Oggetto: Osservazioni alla Procedura di VIA ai sensi del D.Lgs n.163/2006 sul progetto preliminare "Sistema Conoscitivo Unico dei Quattro Tracciati di Progetto" Legge 443/2001 – D.Lgs. 163/2006 – D.Lgs. 152/2006 – Progetto preliminare "Nuova linea AV/AC Venezia-Trieste" proposto dalla società Italferr S.p.a.

Oggetto: Relazione tecnica relativa al parere da fornire alla Regione Friuli Venezia Giulia ai sensi dell'art. 3 della L.R. 43/1990 e s.m.i. e sulle osservazioni da inviare al Ministero dell'Ambiente tutela del territorio e del mare ai sensi dell'art. 25 del Dlgs 152/2006 e s.m.i. nell'ambito del progetto "Nuova linea AV/AC Venezia-Trieste" a seguito della pubblicazione del "Sistema conoscitivo unitario" proposto dalla società Italferr S.p.a.

OGGETTO: SEGNALAZIONE INTERFERENZE NON RILEVATE AI SENSI ART.170/2^oC. DEL D.LGS. 163/2006 E S.M.I..
Infrastrutture ferroviarie strategiche legge 443/2001.
Progetto preliminare nuova linea AV/AC Venezia-Trieste tratta Ronchi-Trieste.

Interferenza nr.1

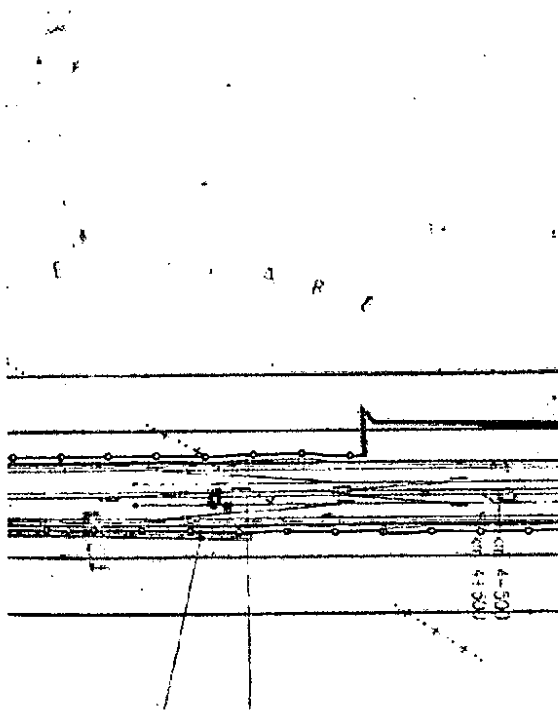
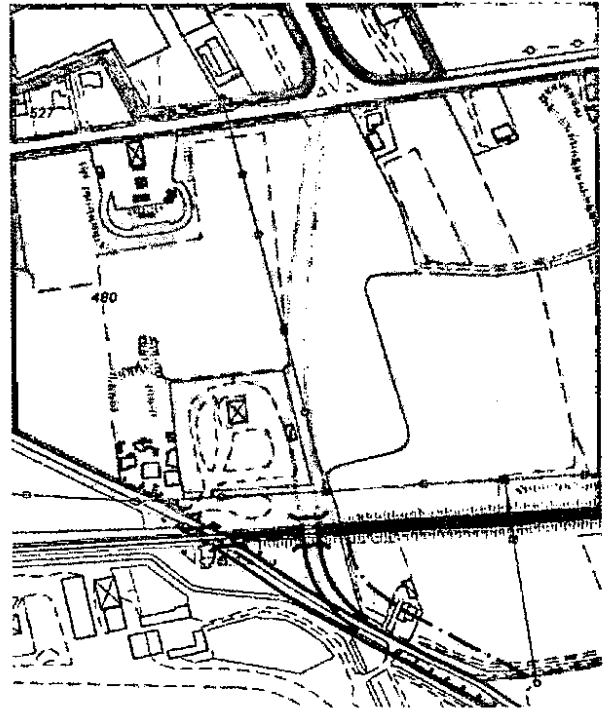
Il tracciato del progetto preliminare della nuova linea AV/AC Venezia-Trieste tratta Ronchi -Trieste prevede la Soppressione del passaggio a livello esistente su via Dobbia senza prevedere alcuna opera sostitutiva per l'attraversamento della linea.

Andranno inoltre previste idonee aree di inversione di marcia su entrambi i lati della via Dobbia in corrispondenza del soppresso passaggio a livello

Interferenza nr.2 Nuova stazione ferroviaria Aeroporto

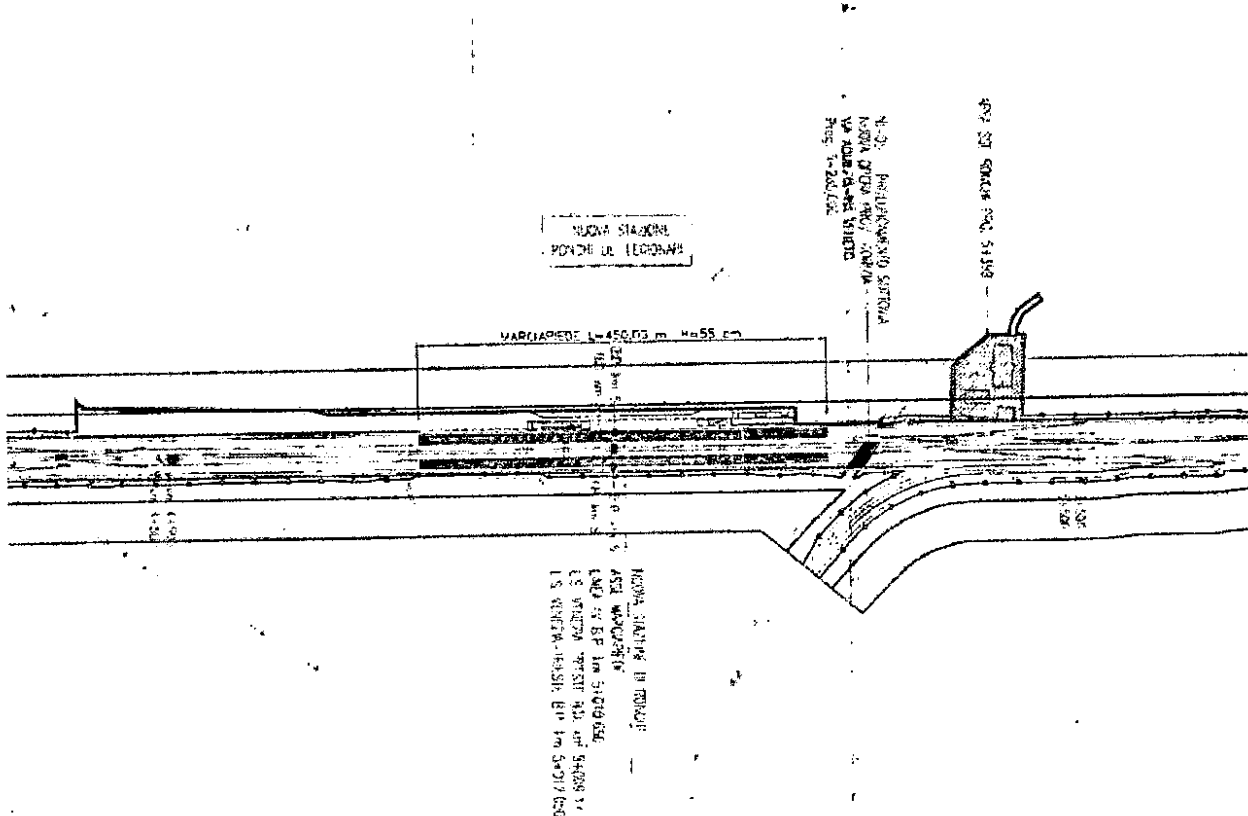
In considerazione delle notevoli variazioni di quota, risulta inoltre importante garantire e dimensionare sin d'ora ai fini della sicurezza, la parte della stazione a ridosso del laghetto esistente (Laghetti di Dobbia), oggetto di recente riqualificazione, e sottoposto a tutela di cui al D.Lgs. n. 42 dd. 22.01.2004 (ex D.Lgs 490/99 - ex Legge Galasso 08.08.1985).

Inoltre il previsto collegamento tra l'area ferroviaria e quella degli impianti tecnologici adiacenti (sottostazione elettrica) si ritiene vada attuata in sovrappasso alla suddetta bretella ed in collegamento ciclopedonale a quest'ultima (con finalità analoga al punto d) anche riutilizzando la pista di cantiere) e non come previsto in progetto attraverso una ciclopedonale esistente del cui uso a fini di attività di cantiere è fatto sin d'ora assoluto divieto.

Interferenza nr.3
Aree limitrofe via S.Vito

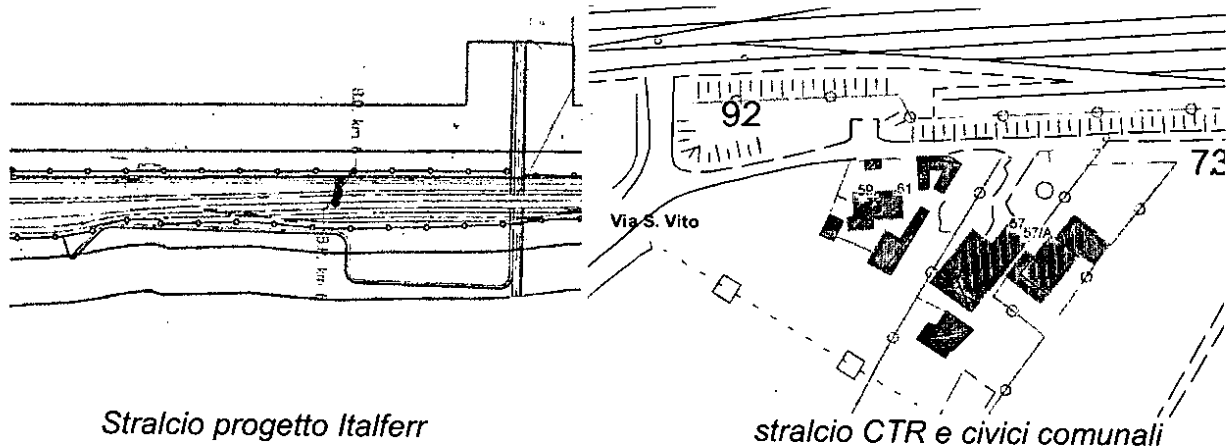
Il tracciato del progetto preliminare della nuova linea AV/AC Venezia-Trieste tratta Ronchi -Trieste ha già attuato la chiusura del passaggio a livello in via S.Vito ed ora prevede un allargamento del sedime dell'area binari.

- a. Con idonee aree di inversione di marcia su entrambi i lati della via S.Vito in corrispondenza del soppresso passaggio a livello;
- b. Visto che il progetto preliminare prevede la chiusura di diversi passaggi a livello sulla linea ferroviaria Trieste-Venezia in territorio di Ronchi dei Legionari e che già RFI ha provveduto alla chiusura del passaggio sulla Via S.Vito creando già in questo momento notevoli disagi alla popolazione esistente ed in particolare alle fasce deboli (anziani, studenti ecc..) ed alle famiglie in genere, si richiede di realizzare un sottopasso ciclopedonale sulla via S.Vito al fine di ripristinare il collegamento ai servizi essenziali almeno per tale categoria di utenti tra le due parti di territorio che altrimenti resterebbero divise.

Interferenza nr.4
Sottopasso via Stazione Sud

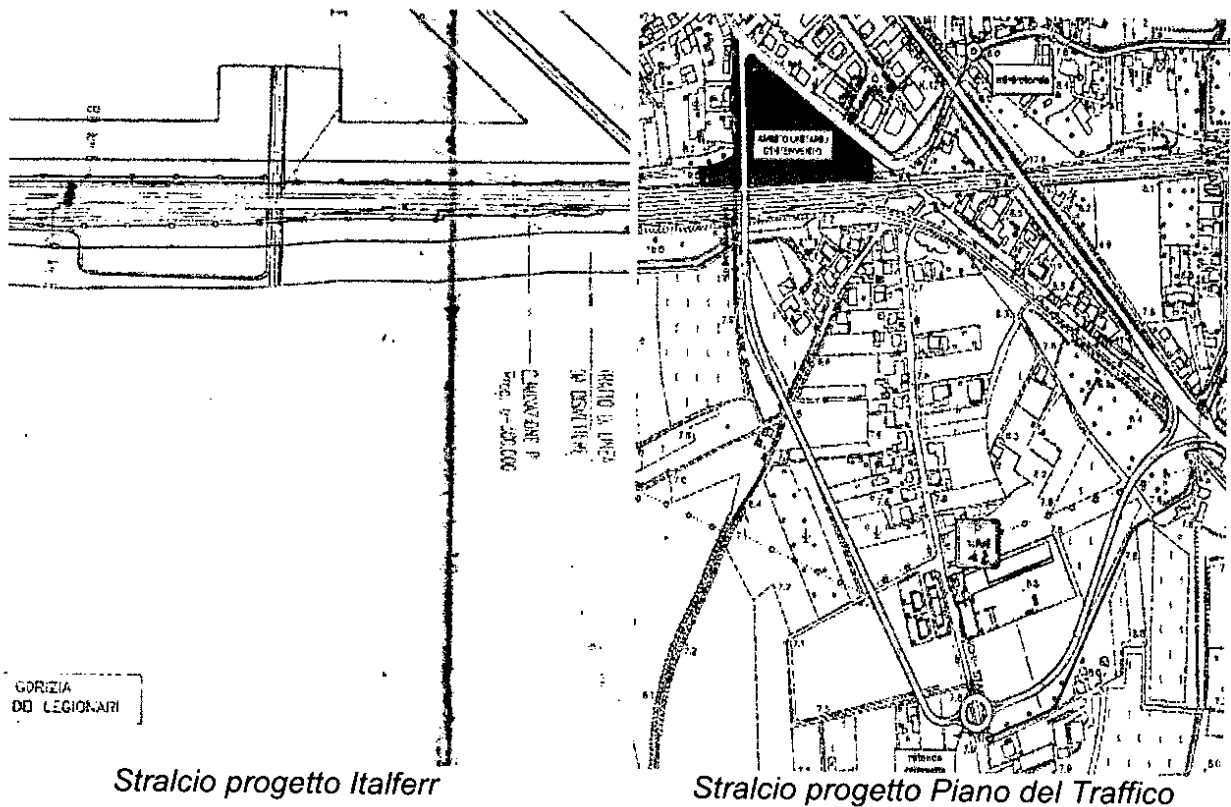
Il tracciato del progetto preliminare della nuova linea AV/AC Venezia-Trieste tratta Ronchi -Trieste prevede la realizzazione di un sottovia veicolare e ciclopedonale al Km. 6+170 per l'attraversamento della linea ferroviaria sulla via Stazione Sud.

Per tale previsione si richiede che il progetto venga integrato:

- a. Con la realizzazione in congiunzione al sottopasso viario, della viabilità di collegamento alla via Staranzano, come previsto dall'approvato piano del Traffico Comunale di cui sopra si riporta indicazione grafica, al fine di rendere utilizzabile la nuova struttura, consentendo in tal modo di mantenere l'attraversamento della linea ferroviaria sino ad oggi garantito dal P.L. esistente sulle vie Staranzano e XXIV Maggio, per il quale è stata prevista la soppressione;
- b. Con la realizzazione di una strada a servizio degli edifici esistenti ai lati della via Stazione Sud, civici 1,2,4 e 6;

Interferenza nr.5
Sottovia SS.14 – via Volontari della Libertà
Soppressione passaggio a livello via Staranzano-via XXIV Maggio

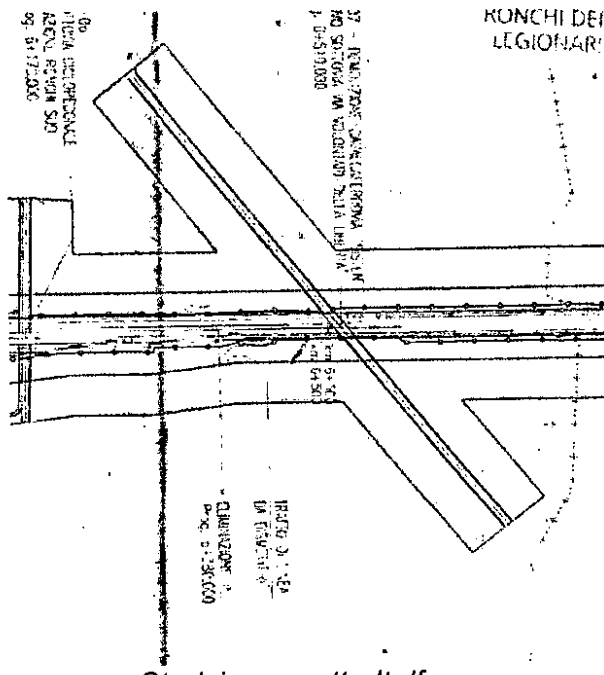
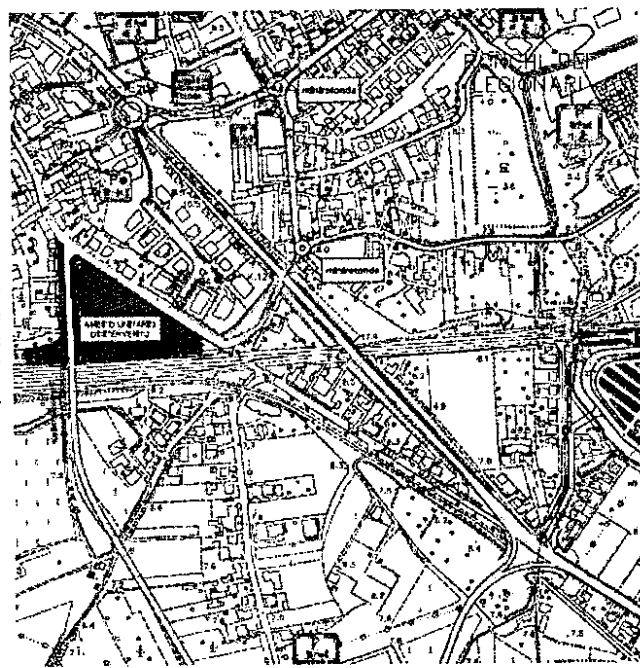
- c. Con un leggero aumento delle pendenze delle rampe in sottovia al fine di lasciare maggiore spazio rettilineo per la sistemazione alle estremità della rotatoria in corrispondenza dell'intersezione a Nord con via S.Lorenzo e in direzione opposta sull'incrocio con la futura strada proveniente da via Staranzano, come meglio evidenziato nello stralcio del P.R.G.C. vigente sopra riportato;

Per la soppressione del passaggio a livello di Via XXIV Maggio:

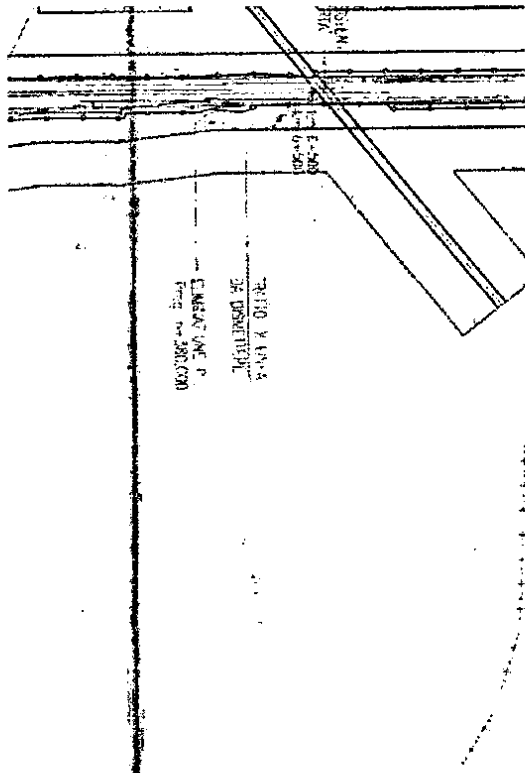
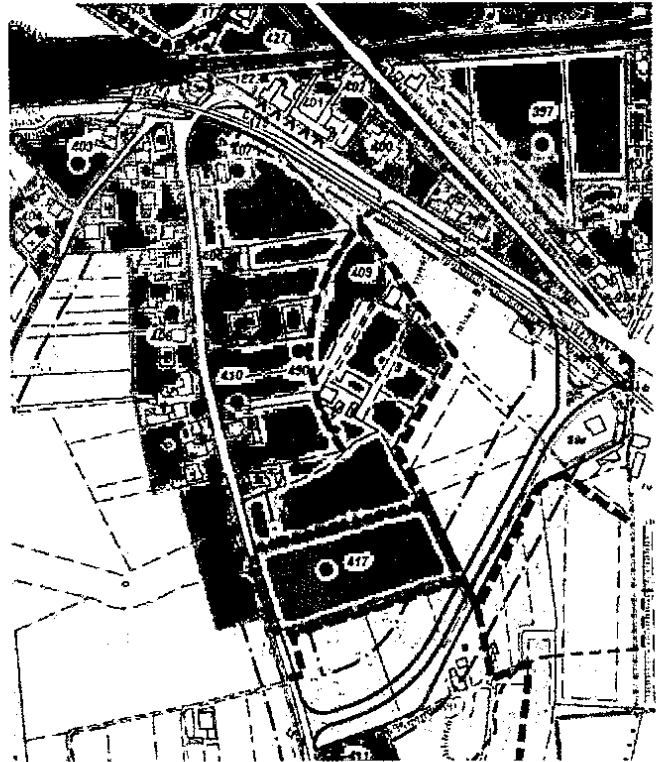
- d. Con il rispetto degli accordi stipulati con la convenzione tra RFI, Comune e Provincia e successivi accordi modificativi per la realizzazione di opere sostitutive alla chiusura dei passaggi a livello
- e. Il Comune, su richiesta della Provincia di Gorizia, ha approvato la variante nr.12 al P.R.G.C. per l'introduzione di una bretella di collegamento tra la via Staranzano e la SS.14 ed un cavalcaferrovia ciclopedonale per il quale l'A.C. ha espresso la preferenza di sostituire quest'ultimo manufatto con il completamento della suddetta bretella fino al sottovia di via Stazione Sud già da Voi inserito nel progetto preliminare.

Risulta pertanto necessario che il progetto preliminare recepisca le previsioni di piano e le obbligazioni assunte con la convenzione succitata e le successive integrazioni, fermo restando che la chiusura del passaggio a livello ivi esistente potrà essere attuata solo in fase successiva alla apertura al traffico della viabilità alternativa già approvata con la variante 12 al P.R.G.C..

Interferenza nr.6
Interramento Linea Storica Trieste-Udine

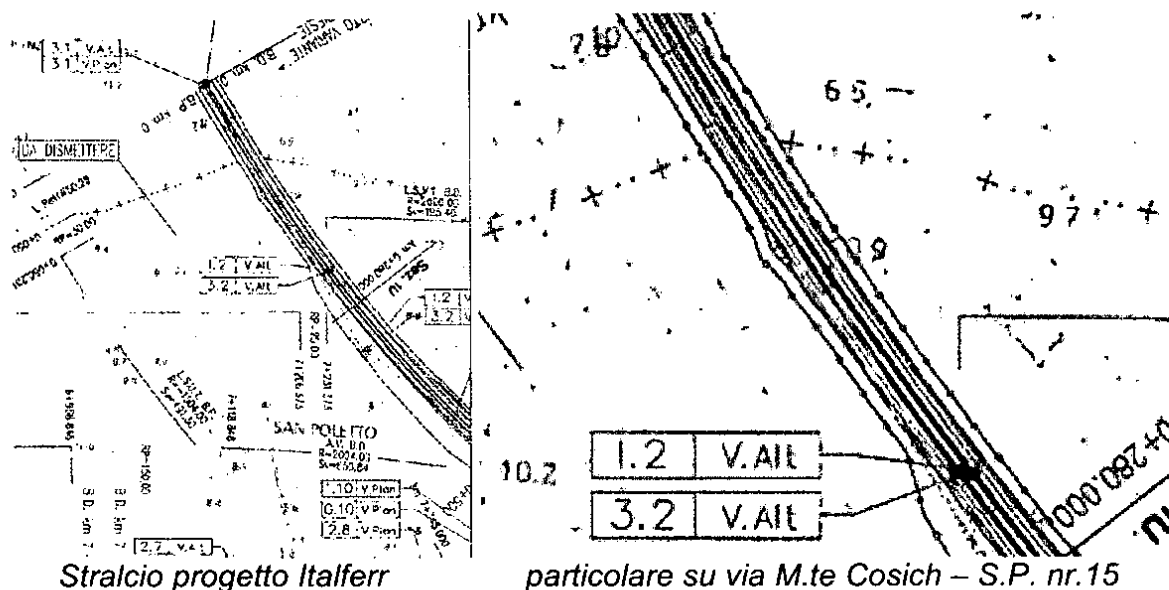
Il tracciato del progetto preliminare della nuova linea AV/AC Venezia-Trieste tratta Ronchi -Trieste prevede la variante della Linea storica Udine -Trieste.

Dagli elaborati progettuali sembra sia prevista la chiusura del P.L. che attraversa la linea storica Gorizia - Trieste su via Monte Cosich senza che siano previste opere di attraversamento sostitutive.

Peraltro si evidenzia che tutti i progetti prodotti a tale scopo da RFI nel corso degli anni, sia in relazione alle precedenti ipotesi legate alla TAV che agli accordi di programma per la chiusura dei P.L. sulla linea storica Gorizia - Trieste, non si inserivano adeguatamente nel tessuto urbano e viabilistico, incontrando difficoltà tecniche e di fatto non risolvevano i problemi di collegamento viario.

- a. Che la variante sulla linea storica Udine - Trieste, come da Vostro progetto preliminare, preveda comunque il mantenimento della percorribilità sulla Strada Provinciale n. 15 (via Monte Cosich);

- b. L'interramento della linea storica Gorizia - Trieste da bivio S.Polo fino in prossimità dell'incrocio con il viadotto autostradale, con la conseguente eliminazione delle pertinenziali infrastrutture fuori terra, al fine di ricucire l'abitato del Comune di Ronchi dei Legionari, eliminando le diseconomie derivanti agli utenti della strada per la mancata utilizzazione dei perditempo di attesa ai P.L., in genere piuttosto elevati, e consentire a tutti gli utenti una migliore mobilità almeno sul lato nord-est del paese, considerato che a sud, le modifiche alla linea VE-TS, creeranno un'imponente cesura al tessuto urbano.
- c. Si ricorda che nelle adiacenze della linea ferroviaria è stato realizzato un impianto di sollevamento delle acque meteoriche provenienti dall'abitato di Selz con attraversamento della linea ferroviaria al Km. 52+269, pertanto, anche nel periodo

*Siti conferimento terre da scavo e approvvigionamento inerti "Cava Monte sei Busi"
Transito veicoli movimento terra*

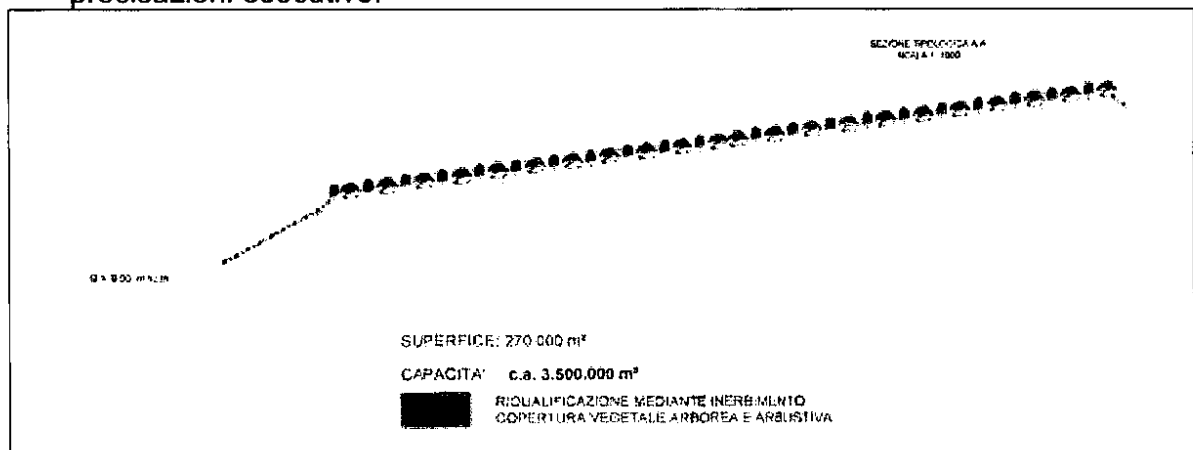
Dalla documentazione progettuale, relazione di cantierizzazione e collegati elaborati grafici, si prevede l'utilizzo della Cava "Monte sei Busi" per l'approvvigionamento di inerti ed il conferimento delle terre da scavo. Su tale tale previsione si osserva:

- a. L'autorizzazione per l'esercizio dell'attività di cava viene rilasciata dalla Regione Friuli Venezia Giulia, sulla base delle competenze in materia costituzionalmente attribuite. La RFVG infatti ha autorizzato l'esercizio di tale attività sulla base di un progetto di recupero ambientale in avanzato stato di attuazione. Si richiede pertanto di effettuare un preventivo studio di fattibilità sul possibile approvvigionamento e conferimento di materiali da scavo all'interno del sito. A tal fine si consideri il Decreto dell'Assessore Regionale all'Ambiente nr. AMB/151-GO/CAV/8 dd. 06.02.1996 con il quale si autorizza la coltivazione della cava di calcare denominata "Monte Sei Busi" per un periodo di venti anni suddiviso in quattro fasi quinquennali. La terza fase, attualmente in esercizio, è stata autorizzata con Decreto del Direttore centrale ambiente e lavori pubblici n. ALP.1- 2842-GO/CAV/8 dd.07.12.2007 nel quale sono riportate alcune precisazioni esecutive.
